ふそう エアロエース、エアロクィーンの車体装置（左側ミラーステー）のリコールについて

リコール届出番号	5723	リコール開始日	令和7年10月10日
基準不適合状態にあると認める構造、装置又は性能の状況及びその原因	手動格納式左側ミラーにおいて、評価方法の検討が不十分のため、走行時の振動等により手動格納式ユニットのユニットフランジ部に亀裂が生じることがある。そのため、そのままの状態で使用を続けると亀裂が進展して、最悪の場合、ミラーが脱落するおそれがある。		
改善措置の内容	全車両、手動格納ユニット、ミラー側ステー、およびこれらの締結用部品を対策品に交換する。

改善箇所説明図

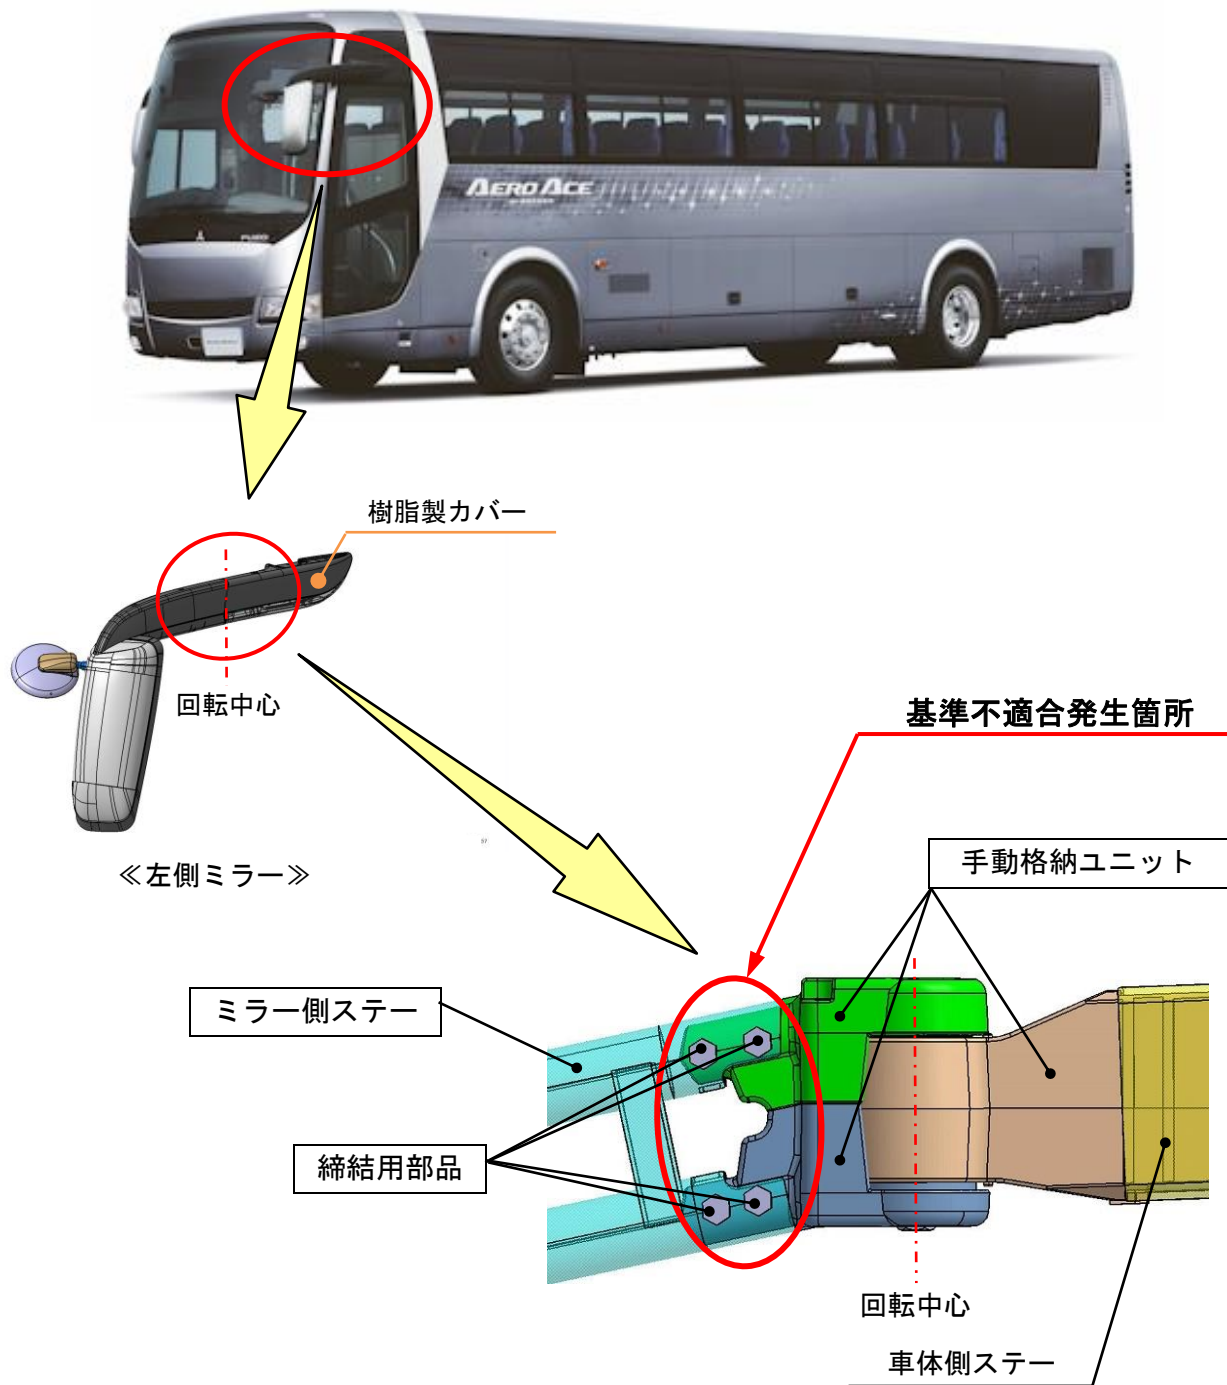
手動格納式左側ミラーにおいて、評価方法の検討が不十分のため、走行時の振動等により手動格納式ユニットのユニットフランジ部に亀裂が生じることがある。そのため、そのままの状態で使用を続けると亀裂が進展して、最悪の場合、ミラーが脱落するおそれがある。

全車両、手動格納ユニット、ミラー側ステー、およびこれらの締結用部品を対策品に交換する。

注：□ は、交換部品を示す。

識別：作業完了車には、左後方点検リッド裏に白色のペイントを塗布する。
